con la presente si inviano le Osservazioni contro il Progetto di un impianto eolico codice

procedura ID_VIP/ID_MATTIM: 12691 denominato "PITIGLIANO" ubicato nei comuni di Pitigliano (GR)

ID: Codice procedura (ID_VIP/ID_MATTM): 12691

TESTO DELLE OSSERVAZIONI

Immagine 3. Cumulo di una parte di impianti eolici, fotovoltaici e geotermici industriali in progettazione ed esistenti intorno all’eolico industriale “Pitigliano”.

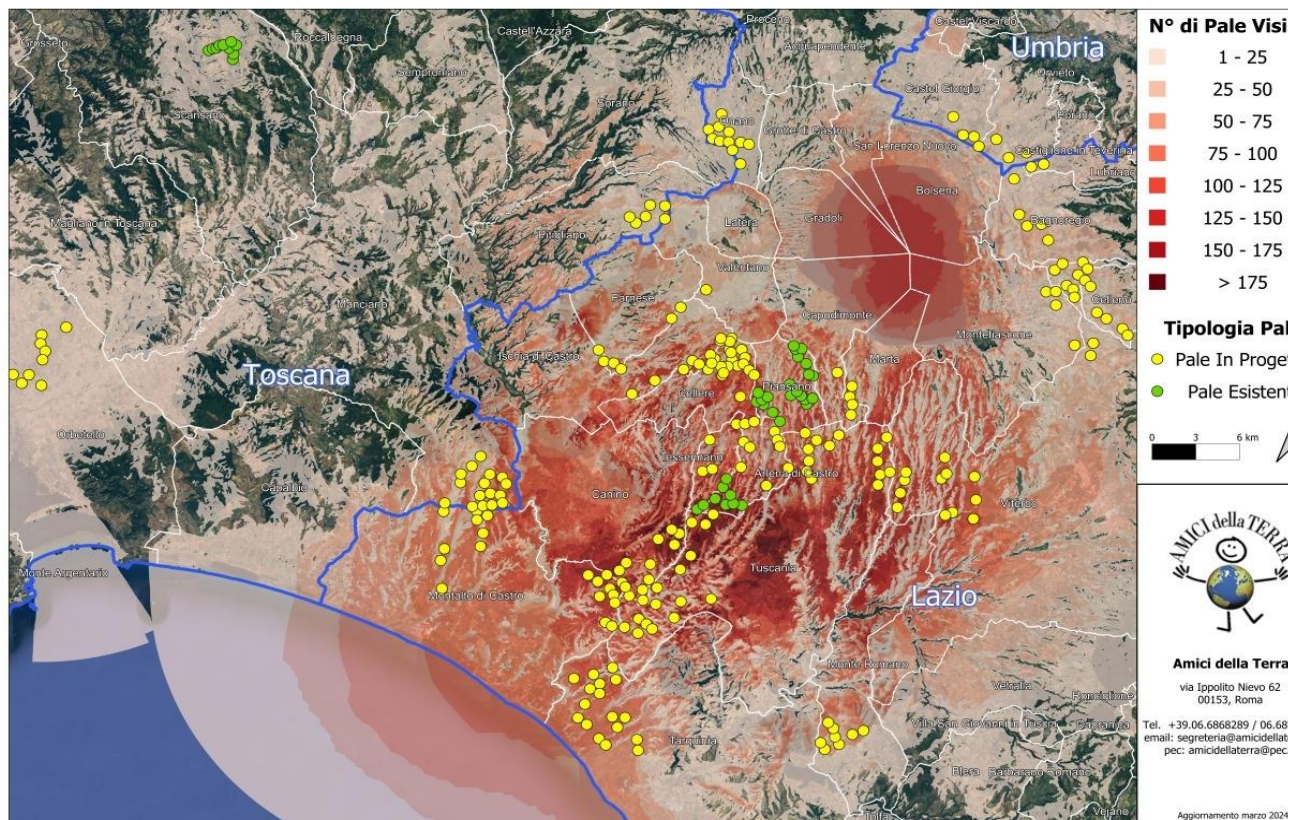
Beni Culturali “*Ambito paesaggistico, geologico e geomorfologico dell’orlo della caldera di Latera ...*” Non vengono nemmeno citati gli impianti eolici in progetto al MASE, il “Rempillo” (6 aerogeneratori) e un altro in verifica amministrativa di 14 aerogeneratori e 72, 6 MW. Ad oggi nei territori di Pitigliano, Sorano e in quello limitrofo potenzialmente potrebbero essere insediati 40 aerogeneratori alti 200 metri e larghi 170. Ma la proponente non cita neanche altri impianti che creerebbero il cumulo e quindi maggiore impatto. Infatti, sul territorio della “Città del Tufo” (Sorano e Pitigliano) impatterebbero anche l’impianto eolico “Montarzo” di Onano con 13 aerogeneratori con le dimensioni ricordate, l’altro eolico industriale nel territorio di Valentano con sette aerogeneratori (stesse dimensioni), gli impianti di Farnese con un minieolico di 3 Torri alte 60 metri già installate in località Poggio del Crognolo e l’impianto eolico industriale “Vallerosa” (7 aerogeneratori alti 200 metri e larghi 158 metri) in procedura VIA presso la Regione Lazio. Inoltre, altri impianti del minieolico già presenti a Valentano, Cellere e Piansano e due progetti eolici industriali con le stesse dimensioni (200 m x 170 m) nel Comune di Ischia di Castro. La valutazione del cumulo non prende neanche in considerazione gli impianti industriali di fotovoltaico e agrivoltaico in progetto a Farnese, Valentano, Ischia di Castro, Cellere. L’impianto geotermico in procedura Via al MASE, progettato nella Caldera di Latera. Quindi è stata effettuata una valutazione del potenziale impatto cumulativo non veritiera a dispetto di quanto affermato dalla proponente che sostiene di aver preso in considerazione uno spazio di 10 km intorno al suo impianto per gli impatti che si creerebbero.

Riguardo al cumulo degli impianti FER, le mappe prodotte dalla proponente riguardano, come già evidenziato, soltanto una parte molto piccola degli impianti FER dell'area intermedia e vasta e in particolare di quelli eolici che contribuiscono a creare un notevole cumulo e la saturazione del territorio tosco laziale. Riguardo al cumulo dei soli impianti eolici si riporta la mappa dell'intervisibilità degli impianti eolici elaborata dall'Associazione nazionale “Amici della Terra”.

IMMAGINE n. 2 Impianto eolico industriale “Pitigliano” e distanze aerogeneratori dai Vincoli della Conca del Lago di Mezzano...

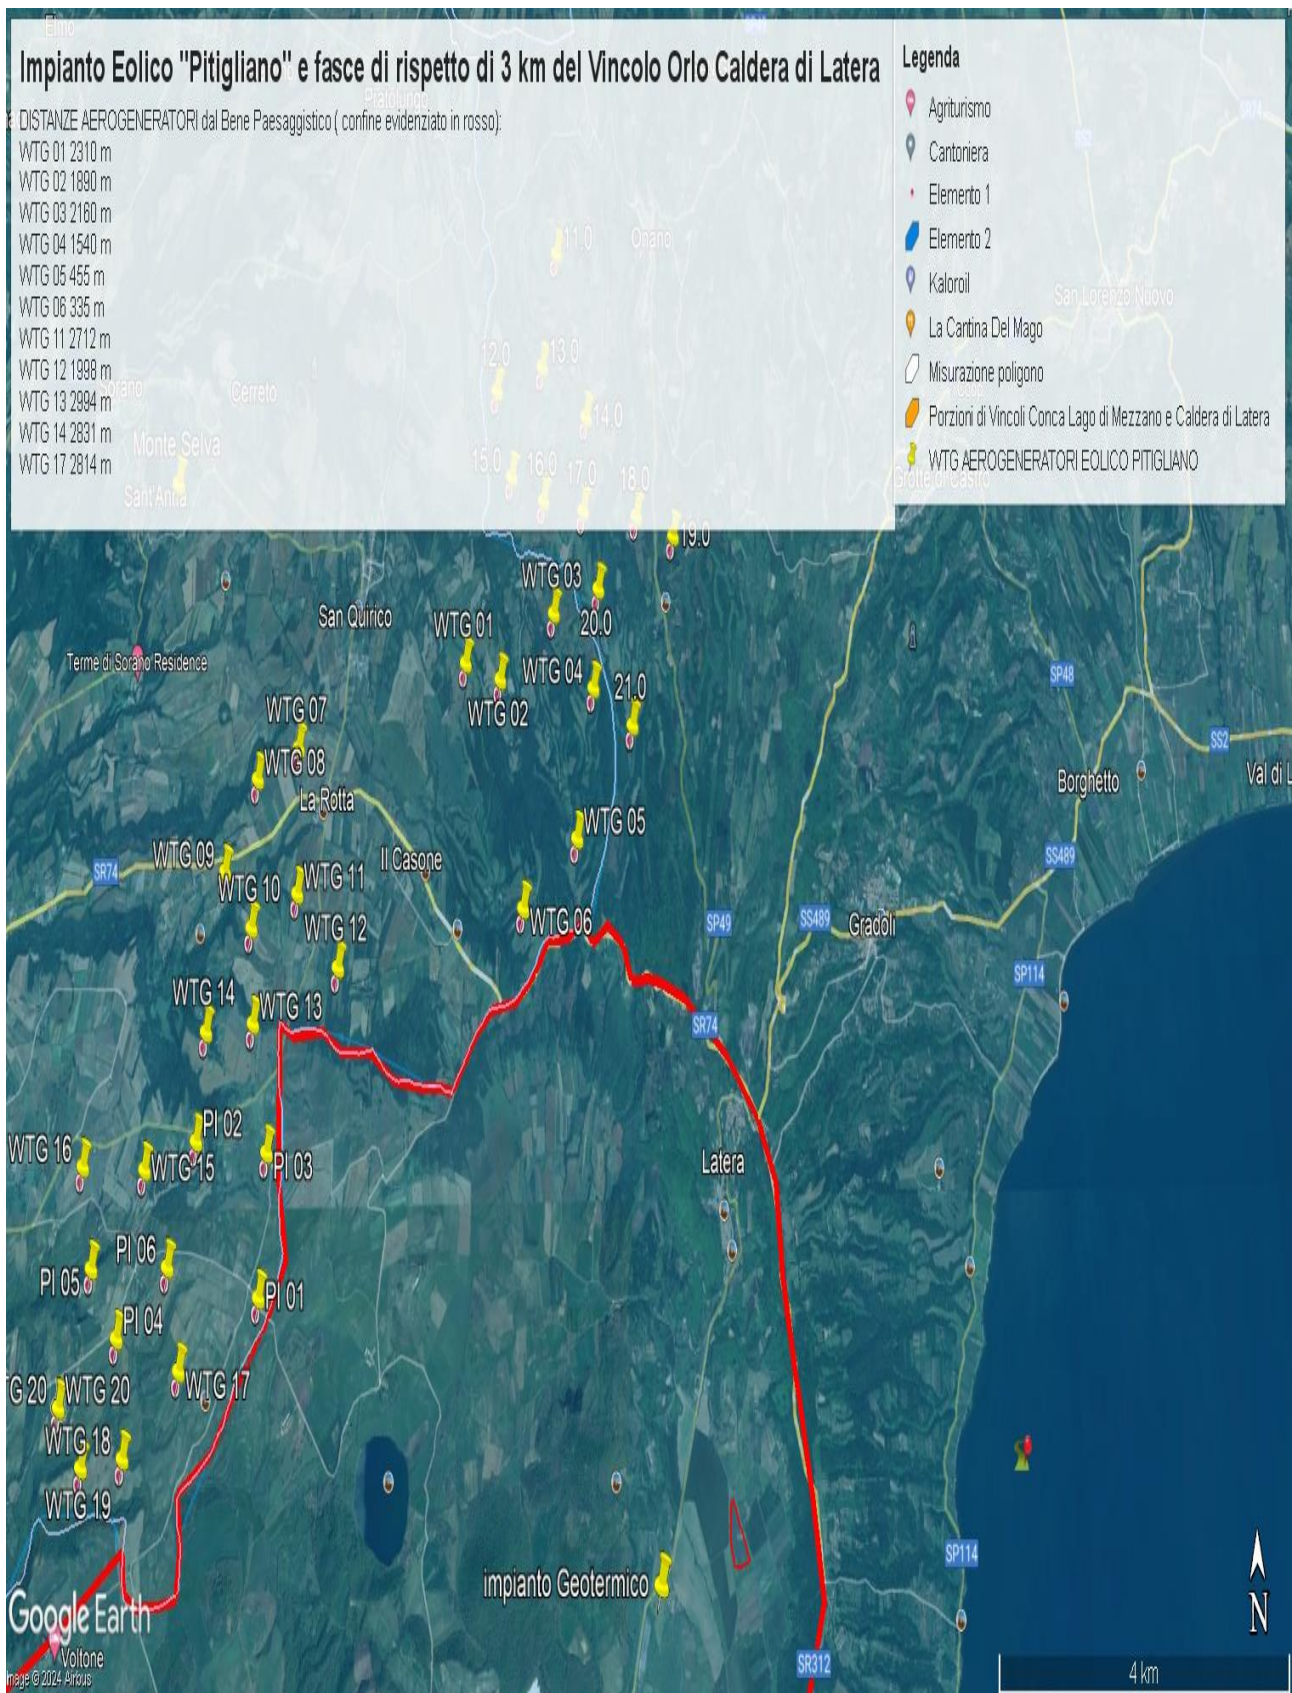
Come è illustrato nell'immagine si ribadisce che l'impianto industriale "Pitigliano" ricade completamente all'interno delle fasce di rispetto dei due vincoli di notevole

interesse pubblico e lambisce quelle di un terzo vincolo e quindi come affermato dal Consiglio di Stato nelle sentenze citate, l'impianto è insediato in area non idonea ai sensi dell'art. 20 comma 8 lettera c quater del D.Lgs. n. 199/2021 e ss.mm.ii al contrario di quanto sostiene la proponente.
